高浜発電所の原子炉設置変更許可申請の概要

高浜発電所1、2号機の常設直流電源設備設置の概要

高浜発電所3、4号機の送水車導入等の概要

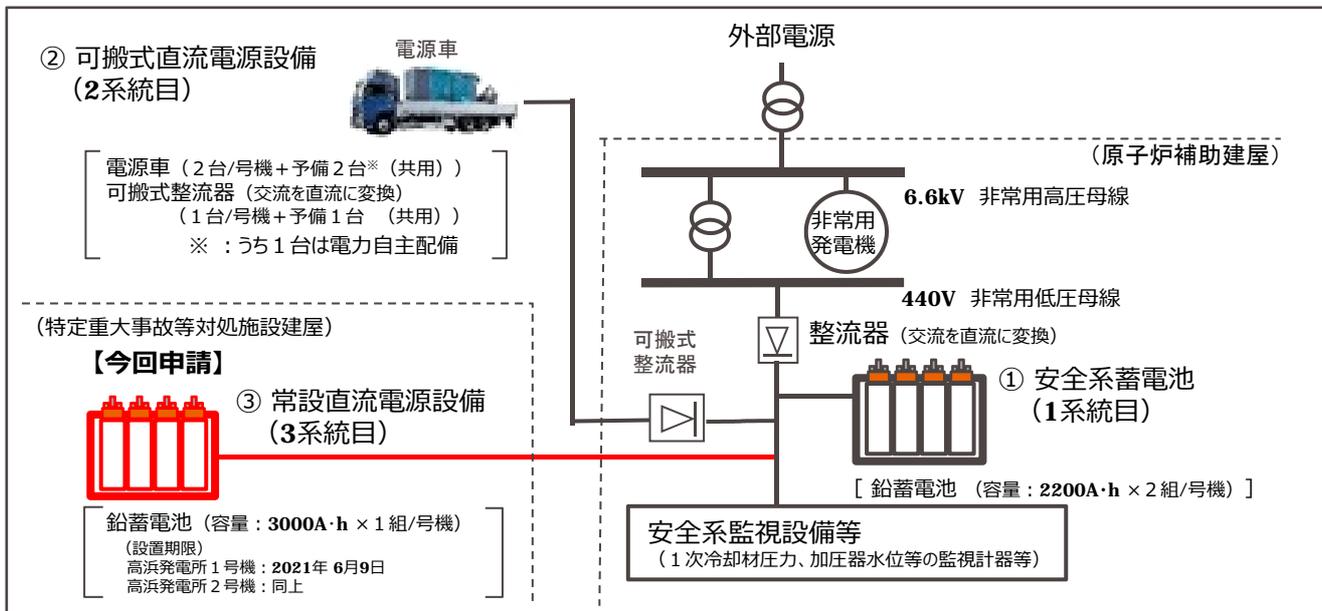
高浜3、4号機において、重大事故等の対応時に原子炉容器等への海水注水に必要な準備作業の安全性および効率性の向上を図るため、消防ポンプによる注水から、大飯3、4号機等で導入している送水車による注水に変更する。

その他、高浜1、2号機用の送水車の燃料(軽油)を重油に変更し、重大事故等対処設備の燃料を重油で統一するなどの変更を行う。
